SERVICE INFO – INA 0033

Визуальные и технические изменения

в опорном ролике 532 0410 20

Арт. номер: 532 0410 20

Рисунок 1: 532 0410 20 - прежняя конструкция

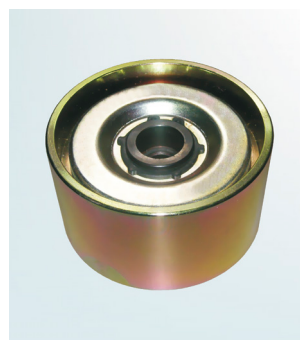
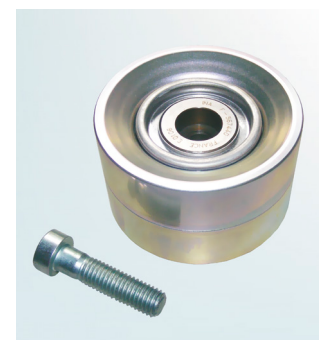
Являясь частью наших непрерывных работ по улучшению продукции, были проведены изменения по опорному ролику, артикул № 532 0410 20. Это листовка с Сервисной Информацией указывает на визуальные отличительные признаки прежней и новой конструкции.

Не касаясь различий в методе производства, новый ролик легче (657г по сравнению с 966г у прежнего ролика).

Новый вариант поставляется также с болтом M10x40 (см. рис 2).

Он заменяет крепежный болт M10x35 поставляемый с предыдущим вариантом ролика (см. рис. 1).
